Nắp gỗ đặc — khung ôm tấm Nu thả

Bộ hồ sơ: Hộp Mahjong 152 quân, BURLORA · Đơn vị: mm
Nguồn số: tools/lid_solid_calc.py · Hình: tools/draw_lid.py

Phương án nắp gỗ đặc — khung gỗ đỡ ôm tấm Nu

Cập nhật 29-08-2026 — lập luận đã đổi trực, kết luận không đổi. Bản gốc chứng minh "không dùng tấm Nu đặc" bằng chuỗi mắt mộng nằm ở **giữa bề dày nắp**. Trục xoay nay **lùi vào 6,1 mm** từ mặt ngoài vách nên chuỗi mắt mộng đổi vị trí và đường kính ($\varnothing 18 \rightarrow \varnothing 10.2$, nhô ra 5.1 mm) — xem docs/DONG-HOC-BAN-LE.md . Bản lẻ vẫn là **mắt mộng gỗ, không kim loại**. Kết luận **khung + tấm thả vẫn đúng**, nhưng nay đứng trên hai chân chắc hơn: **khe ráp giữa và đổ dọc bản lẻ**. Mục dưới viết lại theo tools/lid_solid_calc.py .

HÌNH 7 — Vì sao nắp không làm bằng một tấm Nu ĐẶC

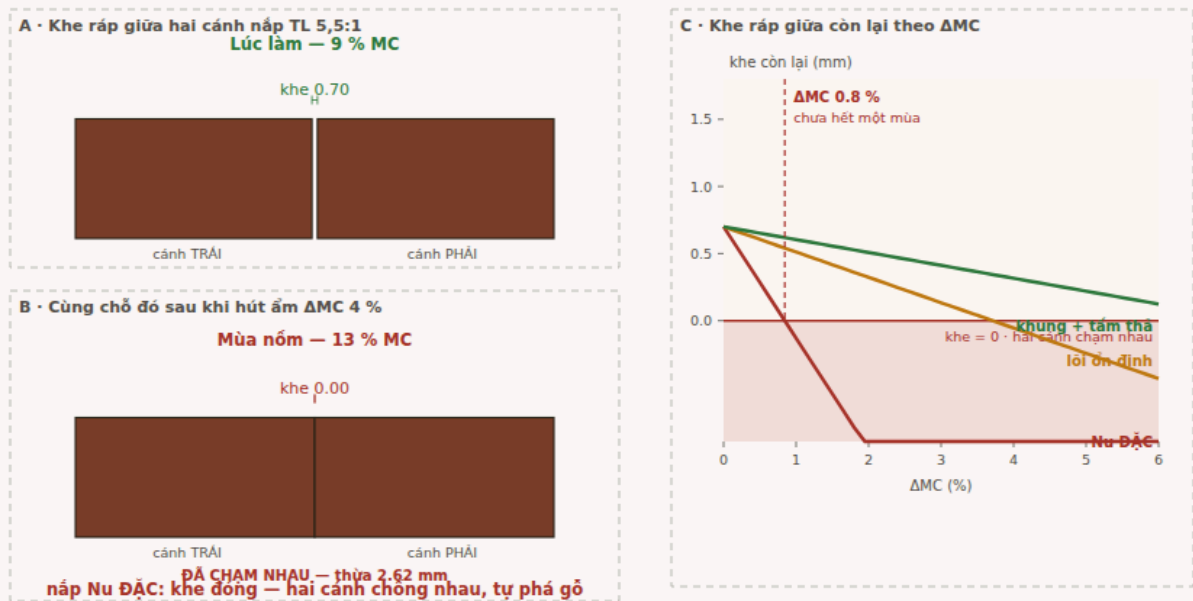
Nu không có hướng thớ, nở đều mọi phương 0.22 %/1 % MC. Cả bề rộng cánh 188.65 mm nằm trong chuỗi, nên hai cánh cùng lớn ra ăn vào khe giữa. Khe 0.7 mm đóng hết ở ΔMC 0.8 % — chưa hết một mùa. Khung gỗ đặc chỉ đưa 48 mm gỗ ngang thớ vào chuỗi: khe còn 0.32 mm ở ΔMC 4 %.

Khe ráp giữa đóng lại theo ΔMC: tấm Nu đặc đóng ở 0.84 %, khung + tấm thả còn 0.32 mm ở ΔMC 4 %.

Khung cocobolo ôm tấm Nu năng; mặt cắt ngang cánh và chi tiết mộng-rãnh.

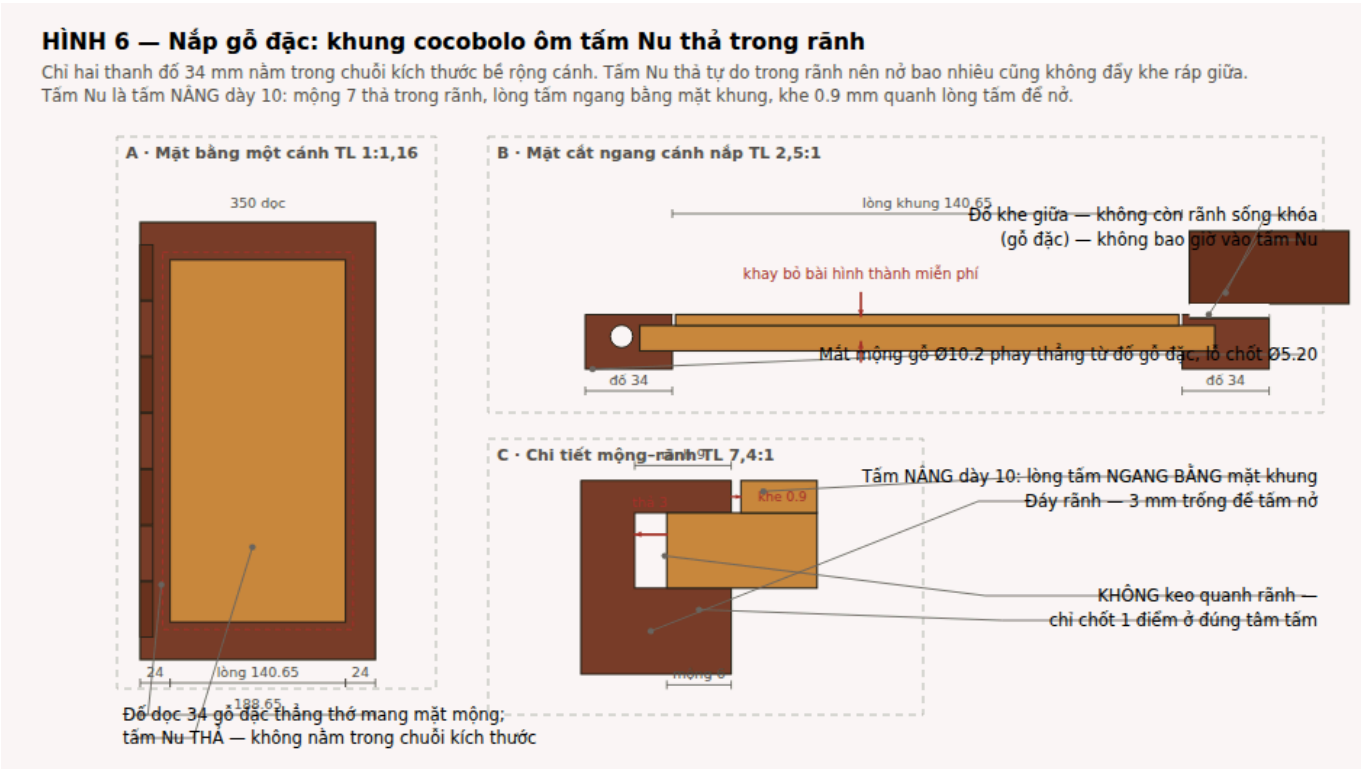
Chỉ hai thanh đố nằm trong chuỗi kích thước bề rộng: 188.65 = 24 + 140.65 (THẢ) + 24. Tấm Nu nở vào khoảng trống 3 mm trong rãnh, không đẩy vào khe ráp giữa.

Mộng tấm **7 mm chứ không phải 10**: ở mộng 10 thì lip dưới của rãnh ôm tấm chỉ còn 0,23 mm — không phay được. Đó là lỗi tiềm ẩn của bản trước, không phải chuyện giảm cân.

Chỉ chốt hoặc dán tấm ở đúng một điểm giữa tấm. Dán quanh rãnh là tấm nứt.
